質 疑 回 答 書

吹田市立男女共同参画センター大規模改修工事(電気設備工事)

図番E-058 (撤去)配置図

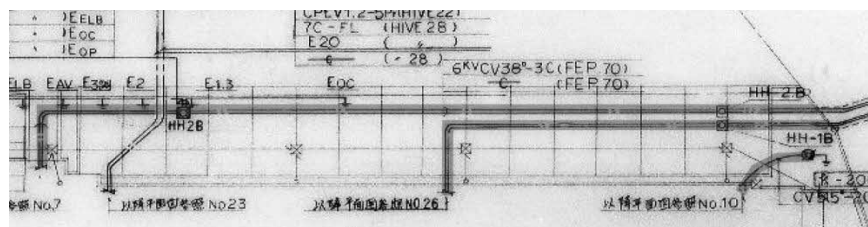
図番E-058「(撤去)配置図」に示す添付図赤色部分の埋設配管およびケーブルについて、以下の内容をご教示ください。

① 埋設配管内のケーブルについて、本工事の撤去対象に含まれるものと考えてよいかご教示ください。

② 既設埋設配管について、残置とする計画か、または撤去する計画かご教示ください。

質 疑 事 項 (図面番号:E-058番 仕様書: 頁 設計図書: 頁)

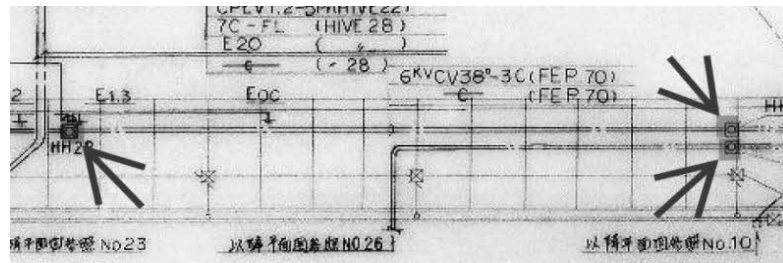
図番E-058「(撤去)配置図」に示す添付図赤矢印部分のハンドホールについて、以下の内容をご教示ください。

① 当該ハンドホールについて、本工事の撤去対象に含まれるものと考えてよいかご教示ください。また、残置とする計画の場合はその旨についてもご教示ください。

質 疑 事 項 (図面番号:E-058番 仕様書: 頁 設計図書: 頁)

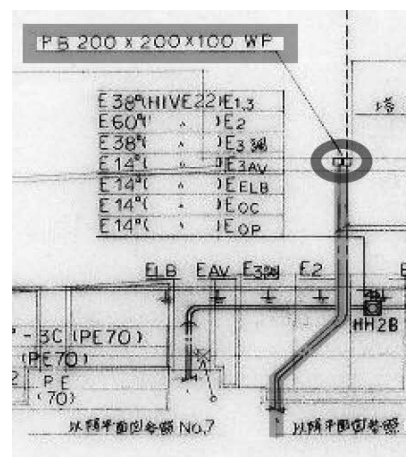
図番E-058「(撤去)配置図」に示す添付図赤色部分の既存市民会館送り既設埋設配管および管内配線について、以下の内容をご教示ください。

② 既設埋設配管を撤去する場合、添付図青丸部分のPB200×200×100については残置とし、赤色部分の埋設配管のみを撤去する計画と考えてよいかご教示ください。

質 疑 事 項 (図面番号:E-058番 仕様書: _____ 頁 設計図書: _____ 頁)

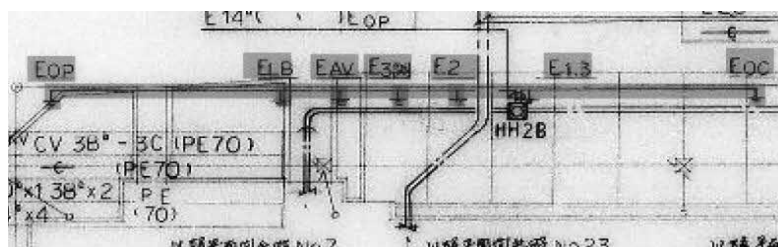
図番E-058「(撤去)配置図」に示す添付図赤色部分の既存市民会館送り既設接地極について、以下の内容をご教示ください。

① 接地極、接地棒およびこれらに接続されている電線について、すべて残置とする計画と考えてよいかご教示ください。

② 撤去対象となる場合、以下の内容についてご教示ください。
